# 海龍二號離岸風力發電計畫 環境影響差異分析報告

(第一次變更)

第 397 次會議紀錄審查意見回覆對照表

「海龍二號離岸風力發電計畫環境影響差異分析報告(第一次變更)」  
 「海龍三號離岸風力發電計畫環境影響差異分析報告(第一次變更)」  
 等 2 案第 397 次會議紀錄審查意見回覆對照表

圖 1.2-1 避免鳥類由南往北飛時進入兩風場邊界退縮區域，海龍二號、三號風場風機佈設示意圖(14MW)

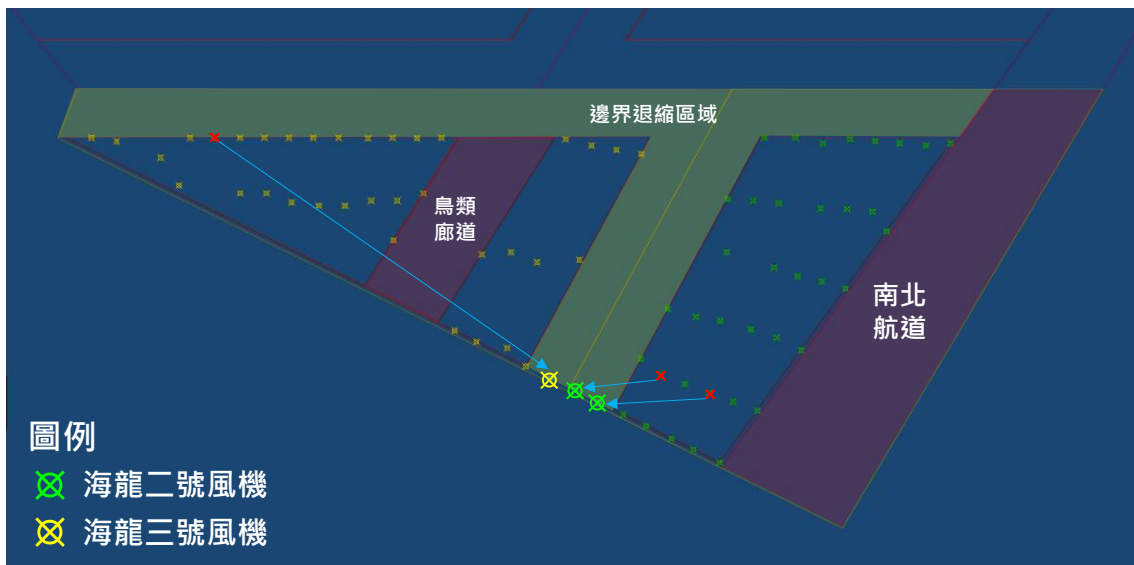
審查意見	答覆說明	修訂處	
		章節	頁次
2. 本次會議承諾就「海龍二號」及「海龍三號」風場場址之間廊道執行地質調查等作業，如果地質調查結果適合放置風機，將部分風機移至該廊道。	遵照辦理。本計畫將針對「海龍二號」及「海龍三號」風場場址間廊道進行地質調查，如地質調查結果顯示該區域適合放置風機，則會規畫將部分風機移至「海龍二號」及「海龍三號」風場場址間廊道。	4.3	4-13

註 1：實際風機配置規劃將考量海底地質條件(玄武岩等)、風況及核定風機間距予以調整。

註 2：本計畫將針對「海龍二號」及「海龍三號」風場場址間廊道進行地質調查，如地質調查結果顯示該區域適合放置風機，則會規畫將部分風機移至「海龍二號」及「海龍三號」風場場址間廊道。

**圖 2.1-1 依據「航空障礙物標誌與障礙燈設置標準」，規劃 14MW 風機航空警示燈佈設位置示意圖**

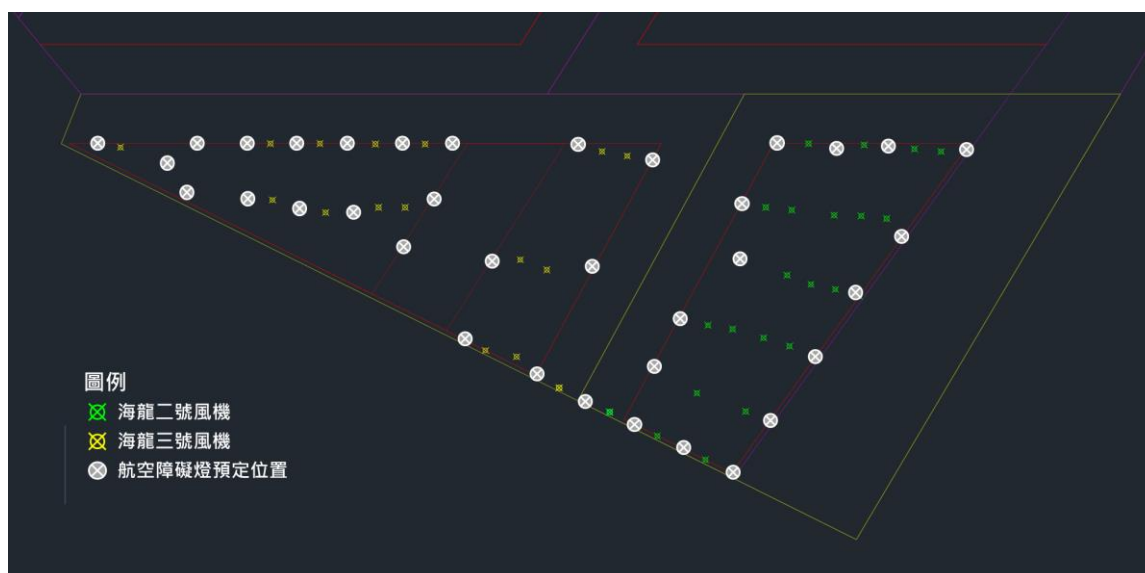
審查意見	答覆說明	修訂處	
		章節	頁次
<b>貳、第 397 次會議補正資料確認修正意見</b>			
<b>一、交通部民用航空局</b>			
(一)請開發單位依本局「航空障礙物標誌與障礙燈設置標準」相關規定辦理案內航空障礙燈設置事宜。	遵照辦理。本計畫營運期間將依據 貴局最新頒布之「航空障礙物標誌與障礙燈設置標準」相關規定設置航空警示燈，以最有可能設置之 14MW風機初步規劃航空警示燈佈設位置，詳圖2.1-1所示；本計畫實際航空警示燈佈設位置及數量，將依據法令規定設置最少之航空警示燈，並取得 貴局同意函，達到維護飛航安全，降低夜間遷徙鳥類的死亡率目標。	—	—

註：實際航空警示燈設置位置及數量，將依當時相關法規辦理，並於裝設前取得民航局同意函。

圖 3.1.1-1 海龍二號、三號風場實際可佈設風機面積、避免鳥類由南往北飛時進入兩風場邊界退縮區域之風機佈設示意圖(14MW)

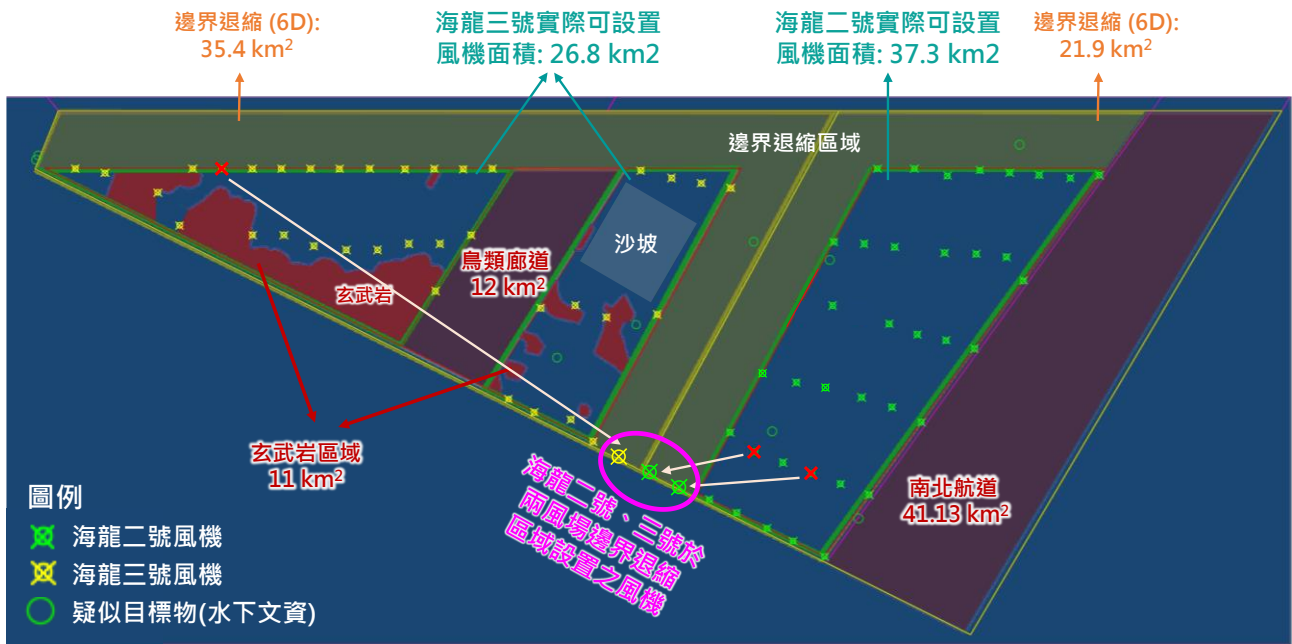
審查意見	答覆說明	修訂處	
		章節	頁次
<b>參、委員及機關確認修正意見(請開發單位於後續資料列表說明)</b>			
<b>一、朱信委員</b>			
<p>(一)本次變更風機單機裝置容量大增，風機葉片長度增加超過 50%，最小風機間具竟然由原環境影響說明書之 755 公尺降為 666 公尺，實不合理。</p>	<p>敬謝委員指教。本次變更於總裝置容量不變下，新增較大風機單機容量11~15MW，以及提出銜接鄰近風場連續之鳥類廊道規劃，並於2021年5月20日洽經濟部能源局研議「處理『海龍二號』及『海龍三號』風場場址之間邊界南方入口議題」，經與經濟部能源局討論後，於海龍二號、三號風場分別移動2部、1部風機，至兩風場邊界退縮區域南端入口，以避免鳥類由南往北飛時進入兩風場邊界退縮區域，降低撞擊風險，其餘維持不變。</p> <p>本次變更與原環說比較後，開發規模較原環說減少近半數，使得鳥類撞擊數量低於原環說，並降低施工及營運期間對海域環境影響，加上擬定完整的環境減輕對策及監測計畫、設置鳥類聯合監測系統、增加春季、秋季鳥類雷達調查次數、新增鳥類雷達調查搭配鳥類目視調查規劃，以確實蒐集風場內鳥類活動相關資訊，建立鳥類生態調查基礎資料。經影響評估分析後，沒有加大環境影響之虞，詳細評估內容，分列說明如下：</p> <p><b>一、風機間距規劃調整說明</b></p> <p>海龍二號風場配合交通部航港局於106年11月21日公告之「臺灣彰化外海岸風電潛力場址海域預定航道」退縮風場在先，場址面積減少41.13km<sup>2</sup>，縮減達41.1%，退縮寬度達3,500公尺，且海龍二號、三號風場相鄰邊界依經濟部能源局於104年7月2日公佈之「離岸風力發電規劃場址申請作業要點」規定，各自退縮，留設寬度大於2,000公尺，而與北側相鄰風場亦依規定各自退縮，本次變更海龍三號風場為配合「彰化雲林地區離岸式風力發電計畫環境影響調查報告書」及經濟部整體規劃，於風場開發面積及總裝置容量等設置條件均維持不變下，於海龍三號風場新增2,000公尺銜接鄰近風場連續之鳥類廊道，風場面積減少12km<sup>2</sup>，以營造有利鳥類南北飛行方</p>	3.1	3-3

審 查 意 見	答 覆 說 明	修 訂 處	
		章 節	頁 次
	<p>本計畫已於2021年5月20日洽經濟部能源局研議「處理『海龍二號』及『海龍三號』風場場址之間邊界南方入口議題」，經與經濟部能源局討論後，於海龍二號、三號風場分別移動2部、1部風機，至兩風場邊界退縮區域南端入口，以避免鳥類由南往北飛時進入兩風場邊界退縮區域，降低撞擊風險，詳圖3.1.1-1所示。</p> <p><b>三、風機最小淨間距值，仍大於國內外現況</b></p> <p>本計畫已蒐集國內外施工或營運中風場淨間距實例(表3.1.1-2)，留設淨間距約為301~410公尺，本次變更新增11MW~15MW大型化風機方案，風機最小間距為666公尺，以最有可能採用之<b>14MW風機估算最小淨間距為444公尺</b>，不小於國內外風場淨間距實例，此外，本計畫為分析實際風機尺寸、風機間距及鳥類大小關係，按等比例尺繪製如圖3.1.1-2所示，經比對本計畫風機淨間距(444公尺)及翼展170公分大型鳥群後，評估留設風機間距可提供鳥類於風機間飛行迴避空間。</p> <p><b>四、國內外案例顯示，鳥類飛行會主動迴避風場及風機，飛行習性與大範圍廊道空間顯著相關</b></p> <p>彙整2006年至今國內外監測調查研究案例顯示，鳥類飛行方向與大範圍廊道空間顯著相關，大部分鳥類會主動迴避風場，約佔97%，進入風場僅有3%(Ib Krag Petersen et al,2006；K.L. Krijgsveld et al,2011)，進入風場後的鳥類絕大多數(99.4%)於風機間會自行迴避(ORJIP Bird Collision Avoidance Study, Final Report, 2018)；另參考國外觀察鳥類迴避風機的行為研究顯示(圖3.1.1-3)，鳥類通過風機群迴避距離約200公尺(Larsen and Madsen,2000)，顯示鳥類比人類想像中更會迴避風機；丹麥Tunø Knob風場鳥類目視調查顯示(Effects of wind turbines on flight behaviour of wintering common eiders: implications for habitat use and collision risk, 2007)，風場範圍及風機外200公尺、風機</p>

註：實際風機配置規劃將考量海底地質條件(玄武岩等)、風況及核定風機間距再進行調整。

圖 3.1.2-1 海龍二號、三號風場風機佈設示意圖

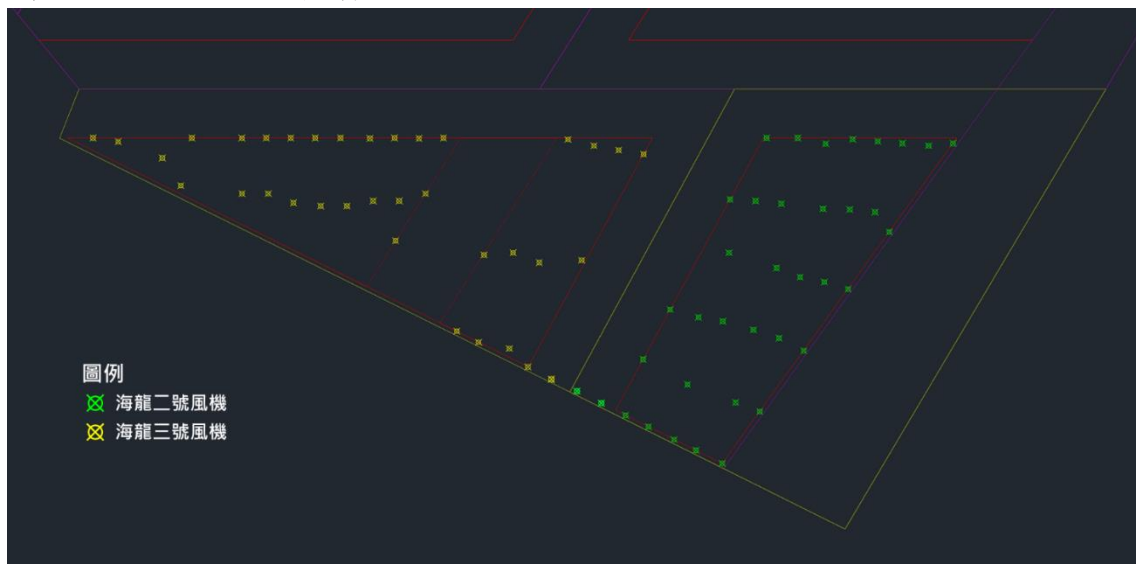
審查意見	答覆說明	修訂處	
		章節	頁次
(二)此次環境影響差異分析報告較前幾次的報告中所描述的最大風機葉片長度220公尺又增加10公尺為230公尺，請說明。	敬謝委員指教。本次變更新增較大單機容量11MW~15MW(詳表3.1.2-1、圖3.1.2-1)，其最初之葉片直徑規劃即以「最大不超過230公尺」做風機佈置；而海龍風場未來預計採用西門子歌美颯最新推出的SG14-222 DD 14MW風機，其葉片直徑為222公尺，符合葉片直徑不超過230公尺之規劃原則。	4.3	4-12~13

註 4：本計畫風機採不同方案規劃，實際配置參數將依後續細設階段予以調整。

圖 3.2.1-1 避免鳥類由南往北飛時進入兩風場邊界退縮區域，海龍二號、三號風場風機佈設示意圖(14MW)

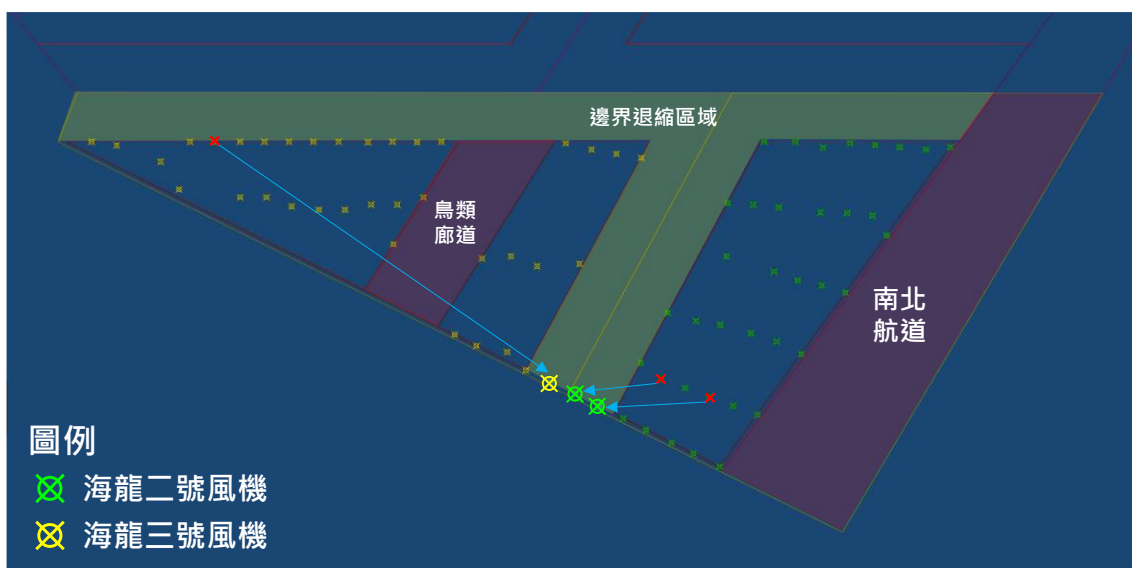
審查意見	答覆說明	修訂處	
		章節	頁次
<b>二、孫委員振義</b>			
2 風場邊界退縮區恐成為鳥類遷徙路徑之陷阱，建議酌予提出改善對策。	遵照辦理。本計畫已於2021年5月20日洽經濟部能源局研議「處理『海龍二號』及『海龍三號』風場場址之間邊界南方入口議題」，經與經濟部能源局討論後，於海龍二號、三號風場分別移動2部、1部風機，至兩風場邊界退縮區域南端入口，以避免鳥類由南往北飛時進入兩風場邊界退縮區域，降低撞擊風險，詳圖3.2.1-1所示。	4.2 4.3	4-7~8 4-13

註1：實際風機配置規劃將考量海底地質條件(玄武岩等)、風況及核定風機間距予以調整。

註2：本計畫將針對「海龍二號」及「海龍三號」風場場址間廊道進行地質調查，如地質調查結果顯示該區域適合放置風機，則會規畫將部分風機移至「海龍二號」及「海龍三號」風場場址間廊道。

圖 3.3.1-1 海龍二號、三號風場實際可佈設風機面積、避免鳥類由南往北飛時進入兩風場邊界退縮區域之風機佈設示意圖(14MW)

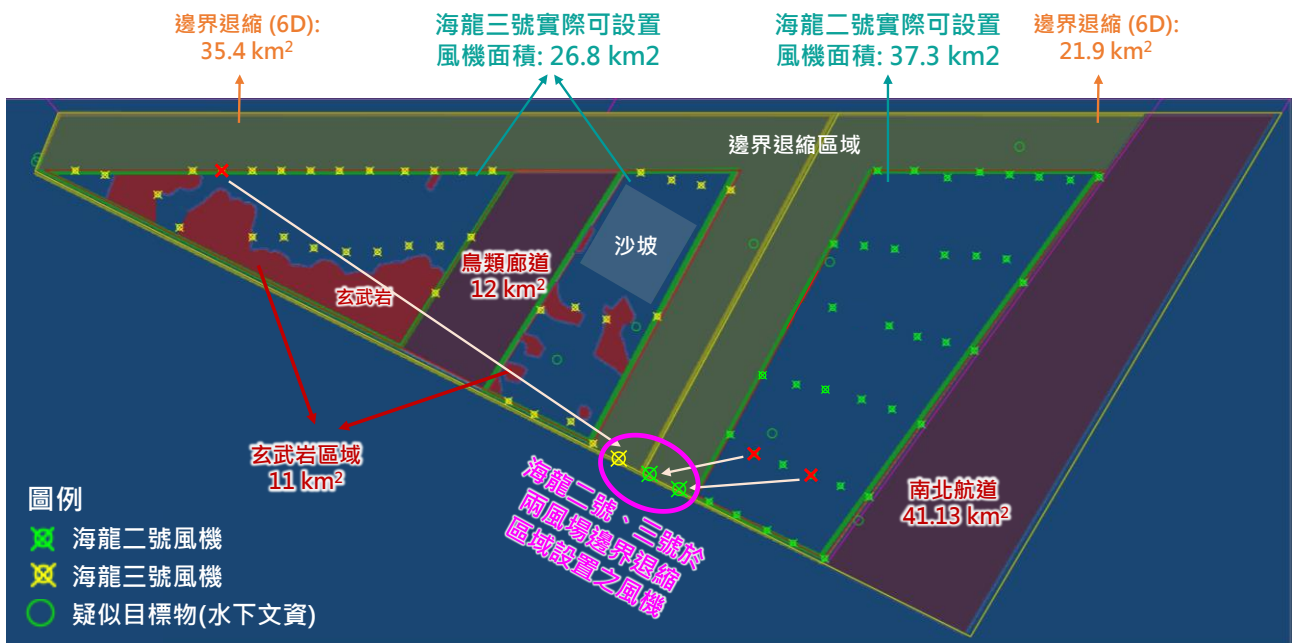
審查意見	答覆說明	修訂處	
		章節	頁次
<b>三、彰化縣政府</b>			
<p>(一)本 2 案係以風機間距(平行盛行風 7D, 非平行盛行風 5D)作為鳥類保護環評承諾,而通過環評,惟本次變更大幅縮減風機間距,並將原風機間距之衡量基準(葉片直徑 D)改為絕對距離(公尺),爰建請環保署審慎審查,並妥為考量風機大型化後,風機間距衡量基準之一致性,避免風機加大卻縮減風機間距之情形。</p>	<p>敬謝指教。本次變更於總裝置容量不變下,新增較大風機單機容量11~15MW,以及提出銜接鄰近風場連續之鳥類廊道規劃,並於2021年5月20日洽經濟部能源局研議「處理『海龍二號』及『海龍三號』風場場址之間邊界南方入口議題」,經與經濟部能源局討論後,於海龍二號、三號風場分別移動2部、1部風機,至兩風場邊界退縮區域南端入口,以避免鳥類由南往北飛時進入兩風場邊界退縮區域,降低撞擊風險,其餘維持不變。</p> <p>本次變更與原環說比較後,開發規模較原環說減少近半數,使得鳥類撞擊數量低於原環說,並降低施工及營運期間對海域環境影響,加上擬定完整的環境減輕對策及監測計畫、設置鳥類聯合監測系統、增加春季、秋季鳥類雷達調查次數、新增鳥類雷達調查搭配鳥類目視調查規劃,以確實蒐集風場內鳥類活動相關資訊,建立鳥類生態調查基礎資料。經影響評估分析後,沒有加大環境影響之虞,詳細評估內容,分列說明如下:</p> <p><b>一、風機間距規劃調整說明</b></p> <p>海龍二號風場配合交通部航港局於106年11月21日公告之「臺灣彰化外海岸風電潛力場址海域預定航道」退縮風場在先,場址面積減少41.13km<sup>2</sup>,縮減達41.1%,退縮寬度達3,500公尺,且海龍二號、三號風場相鄰邊界依經濟部能源局於104年7月2日公佈之「離岸風力發電規劃場址申請作業要點」規定,各自退縮,留設寬度大於2,000公尺,而與北側相鄰風場亦依規定各自退縮,本次變更海龍三號風場為配合「彰化雲林地區離岸式風力發電計畫環境影響調查報告書」及經濟部整體規劃,於風場開發面積及總裝置容量等設置條件均維持不變下,於海龍三號風場新增2,000公尺銜接鄰近風場連續之鳥類廊道,風場面積減少12km<sup>2</sup>,以營造有利鳥類南北飛行方向,加上受風場海底地形、地質條件(沙波、玄武岩等)影響,風場內有</p>	3.1	3-3 3-5

審 查 意 見	答 覆 說 明	修 訂 處	
		章 節	頁 次
	<p>多處區域無法設置風機，使得海龍三號風場面積再減少11 km<sup>2</sup>；整體海龍二號風場實際可設置風機面積從100.33平方公里縮減至37.3平方公里，海龍三號風場從85.2平方公里縮減至26.8平方公里，大幅限制風場實際可佈設風機面積(詳表3.3.1-1、圖3.3.1-1)。</p> <p>本計畫於原環說核定後進行場址風況及地質地形調查，並選用大型化風機(11~15MW)以進一步降低對環境衝擊；風機供應商根據個案風場之核定容量、風場面積、地質地形、水深、服務年限、安全距離及其他相關限制等條件，依據所選用之不同單機容量，做出包含風機間距原則之最佳化配置建議；經評估為了減少整體風場受力，需加大盛行風向間距及微縮部分非盛行風向間距，方能通過風機供應商的風機合適性審查(Turbine Suitability Review)；風況條件方面，調查結果顯示風向頻率分佈非常集中，東北-西南方向約佔60%~70%。</p> <p>本次變更已於實際可設置風機面積中，盡力調整並擴大風機間距，經評估規劃後，盛行風向間距至少1,158公尺，非盛行風向風機間距不小於755公尺之風機數量比率至少33%，不小於666公尺之風機數量比率至少67%。整體風場僅有部分非盛行風向間距縮小，並非所有風機非盛行風向間距皆縮小至666公尺，於配合風場地質地形現況，亦有部分風機於盛行風向及非盛行風向間距皆加寬情形；若採用最有可能設置之14MW風機進行估算，海龍二號共設置37部，承諾13部以上風機間距不小於755公尺，數量達35%，海龍三號共設置36部，承諾12部以上風機間距不小於755公尺，數量達33%。另本計畫為減少施工風險，須預留風機位置微調的彈性，以減少非必要之加強打樁、海底床整平之工作。</p> <p><b>二、避免鳥類由南往北飛時進入兩風場邊界退縮區域</b></p>

註：實際風機配置規劃將考量海底地質條件(玄武岩等)、風況及核定風機間距再進行調整。

圖 3.3.2-1 避免鳥類由南往北飛時進入兩風場邊界退縮區域，海龍二號、三號風場風機佈設示意圖(14MW)

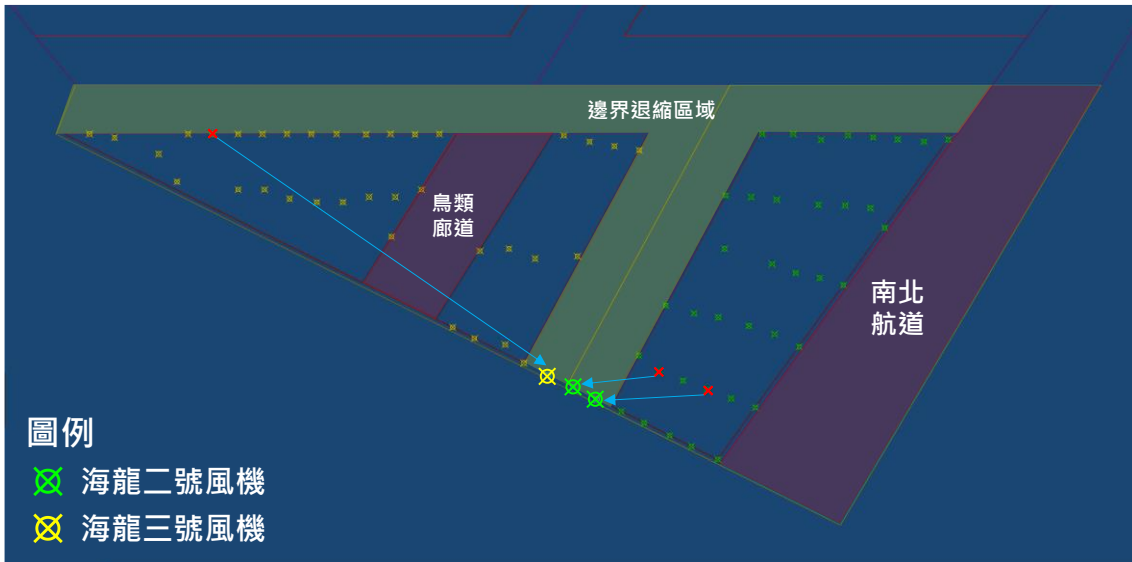
審 查 意 見	答 覆 說 明	修 訂 處	
		章 節	頁 次
(二)目前本縣外海之離岸風場經規劃連續之鳥類廊道後，海龍二號及海龍三號之風場間距被認為易成為鳥群飛行陷阱，惟本2案仍將「與相鄰風場間距至少為葉片直徑6倍」列為鳥類保護對策之一，恐不符鳥類保護之目的，建請予以調整，並建請說明除配合規劃之鳥類廊道外，本次變更後新增之鳥類保護對策。	敬謝指教。回答分列說明如下： 一、有關風場邊界留設6倍最大轉子直徑，本計畫已於2021年5月20日洽經濟部能源局研議「處理『海龍二號』及『海龍三號』風場場址之間邊界南方入口議題」，經與經濟部能源局討論後，於海龍二號、三號風場分別移動2部、1部風機，至兩風場邊界退縮區域南端入口，以避免鳥類由南往北飛時進入兩風場邊界退縮區域，降低撞擊風險，詳圖3.3.2-1所示。 二、鳥類保護對策 (一) 施工前 1. 本計畫將於106年秋季至107年春季鳥類調查作業完成後提出環境影響調查報告送審，同時將配合其他風場案例之調查成果進行整體評估，以研擬最適鳥類保護對策。並依環境影響評估法第18條規定完成審查後，提出鳥類通行廊道之規劃。 2. 規劃階段將進行一次鳥類繫放衛星定位追蹤監測以了解主要的鳥類遷徙路徑，預計在春季臺灣沿海水鳥北返之季，進行彰化海岸的鳥類繫放衛星追蹤，以衛星追蹤器進行候鳥的遷移路線確認。 3. 規劃階段將進行一次澎湖群島燕鷗之繫放衛星定位追蹤監測，以分析其棲地利用。預計選擇夏季以衛星追蹤器進行鳳頭燕鷗的繫放和追蹤。 (二) 施工期間 1. 風機架設完成後，將於風場最外圍風力機組設置最少之航空警示燈，實際設置數量需依屆時所規劃之風力機組配置而定。 2. 依民航局最新頒布之「航空障礙物標誌與障礙燈設置標準」設置航空警示燈，並取得民航局同意函，燈具選擇可同步閃光的航空警示燈，以減少吸引鳥類靠近的	4.2	4-7~8
		4.3	4-13
		7.1	7-4~5

註 1：實際風機配置規劃將考量海底地質條件(玄武岩等)、風況及核定風機間距予以調整。

註 2：本計畫將針對「海龍二號」及「海龍三號」風場場址間廊道進行地質調查，如地質調查結果顯示該區域適合放置風機，則會規畫將部分風機移至「海龍二號」及「海龍三號」風場場址間廊道。

圖 3.4.1-1 依據「航空障礙物標誌與障礙燈設置標準」，  
規劃 14MW 風機航空警示燈佈設位置示意圖

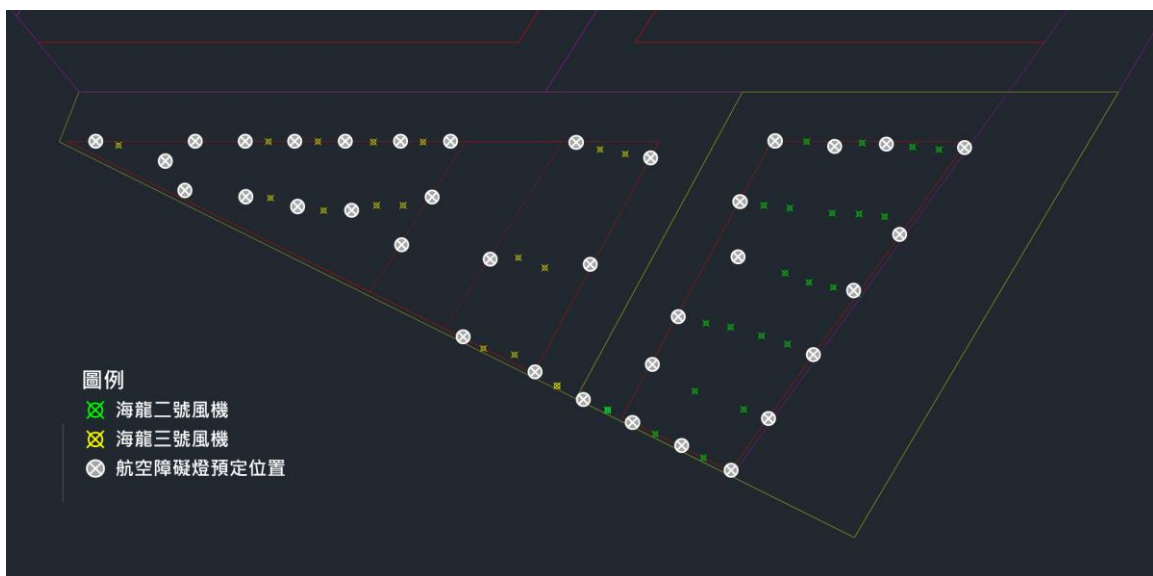
審查意見	答覆說明	修訂處	
		章節	頁次
<b>四、交通部民用航空局</b>			
請開發單位依本局「航空障礙物標誌與障礙燈設置標準」相關規定辦理案內航空障礙燈設置事宜。	遵照辦理。本計畫營運期間將依據 貴局最新頒布之「航空障礙物標誌與障礙燈設置標準」相關規定設置航空警示燈，以最有可能設置之14MW風機初步規劃航空警示燈佈設位置，詳圖3.4.1-1所示；本計畫實際航空警示燈佈設位置及數量，將依據法令規定設置最少之航空警示燈，並取得 貴局同意函，達到維護飛航安全，降低夜間遷徙鳥類的死亡率目標。	—	—

註：實際航空警示燈設置位置及數量，將依當時相關法規辦理，並於裝設前取得民航局同意函。
